Pytania i odpowiedzi do przetargu cz. II

„Modernizacja budynku i otoczenia **Hotelu „Reymont”** w Łodzi w zakresie elewacji i dachu budynku, izolacji przeciwwodnej ścian fundamentowych, parkingu i ogrodzenia, przyłączy do budynku oraz modernizacją wewnętrzną pełnoprężową (instalacje wod-kan, centralne ogrzewanie, elektryczne, teletechniczne, niskoprądowe, wentylacyjne z automatyką, klimatyzacyjne, architektura i konstrukcja, aranżacja i wyposażenie wnętrz) wraz z dostosowaniem obiektu do wymagań franczyzodawcy i standardu 3*¹¹”

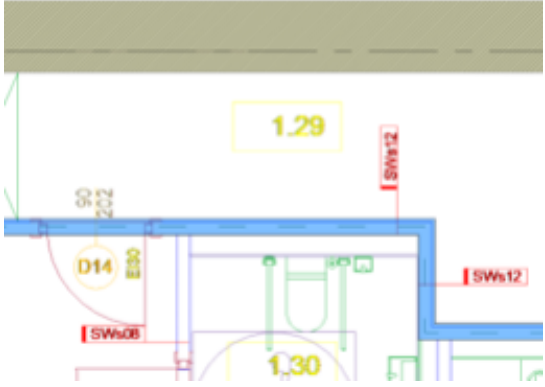
obciążenia zmienne:				obciążenie użytkowe	2.000	1.50	3.00	Σ	2.00		3.00	2 kN/m ²
obciążenia zmienne:															
obciążenie użytkowe	2.000	1.50	3.00												
Σ	2.00		3.00												
3	24.06.2022	<p>Rys. 01-30-LDZ-PT-A-W5 - podane są 4 rodzaje stropów 4 piętra (S4.1, S4.2, S4.3, S4.4), natomiast brak rysunków szczegółowych do stropów S4.2 oraz S4.4.</p>	Warstwy stropowe dla S.4.2 oraz S.4.4 uzupełnione – przesłane razem z niniejszym dokumentem.

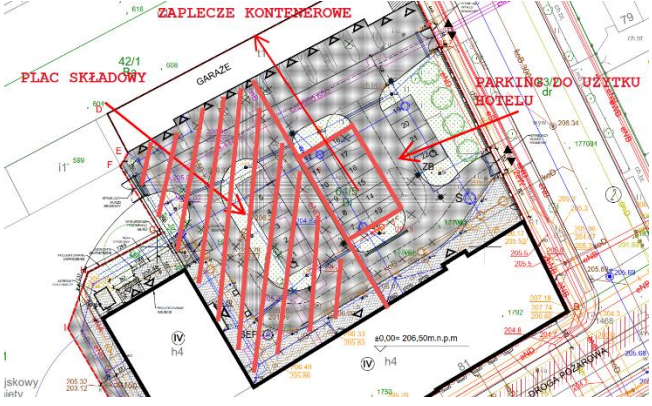
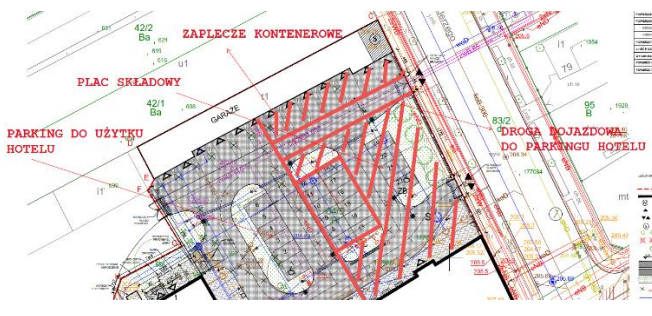
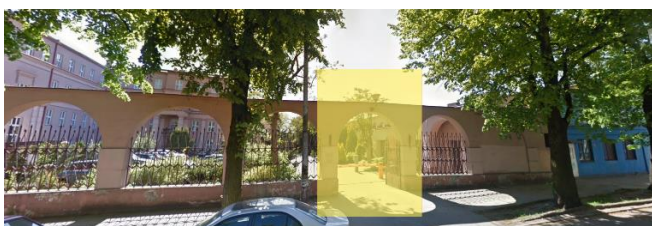
9	24.06.2022	Czy po odkryciu belek stropowych i poznaniu ich dokładnego położenia i stanu, ponownie zostaną przeprowadzone obliczenia wymaganych wzmocnień istniejących belek? Czy jest to w zakresie projektanta konstrukcji w ramach jego nadzoru autorskiego czy jest to w zakresie prac Generalnego Wykonawcy?	Odkrywki i ocena stanu technicznego po stronie GW. W przypadku znaczących różnic z założeniami projektowymi należy powiadomić nadzór autorski. Ponowne obliczenia są poza zakresem nadzoru autorskiego. Nowa inwentaryzacja (założenia) = nowe zlecenie.
10	24.06.2022	Czy podciąg stalowy podpierający strop odcinkowy w piwnicy, które zostały w znaczący sposób osłabione przejściami instalacyjnymi, mają zostać wymienione czy możliwe jest ich zachowanie przy zastosowaniu odpowiedniego wzmocnienia?	Podciąg należy zachować i zastosować odpowiednie wzmocnienie.
11	24.06.2022	Czy należy wykonać wszystkie izolacje poziome w ścianach w formie iniekcji?	Iniekcje w ścianach należy wykonać wg technologii zabezpieczeń firmy Weber pod stropem poziomym "0". W załączeniu otrzymane od Firmy Weber opracowanie. W uzupełnieniu opracowania dodam tylko, że na podłogach na gruncie w poziomie "0" iniekcję ścian należy wykonać poniżej poziomu hydroizolacji poziomej nowo projektowanych posadzek.

W naszym przypadku będzie to na poziomie wierzchu chudego betonu.
12	24.06.2022	Jakie zabezpieczenie przeciwpożarowe elementów stalowych w piwnicy? Czy mają one zostać obudowane okładzinami z płyt ogniochronnych? Czy jest możliwe zastosowanie innego rozwiązania technologicznego?	Zabezpieczenie przeciwpożarowe elementów stalowych w piwnicy (belki stropowe) wg wydanych założeń projektowych, uzgodnionych z rzeczoznawcą p.poż. Zabezpieczenie za pomocą powłok malarskich do REI 60 zgodnie z wytycznymi konserwatorskimi, aby pozostały odkryte.
13	24.06.2022	Czy konieczne jest użycie 4 warstw płyty Fire+ typ DF (łączna grubość 5,5cm) w opłytowaniu stropu drewnianego P04/P04a? W ekspertyzie pożarowej jest zalecenie 2 warstw o łącznej grubości 3,0cm.	Dodatkowe płyty stanowią zabezpieczenie akustyczne wg założeń projektowych uzgodnionych z rzeczoznawcą akustyki.
14	24.06.2022	Czy istniejący wjazd bramowy w zachodniej części działki zostaje? Czy brama ma zostać odnowiona lub wymieniona?	Odnowiona.
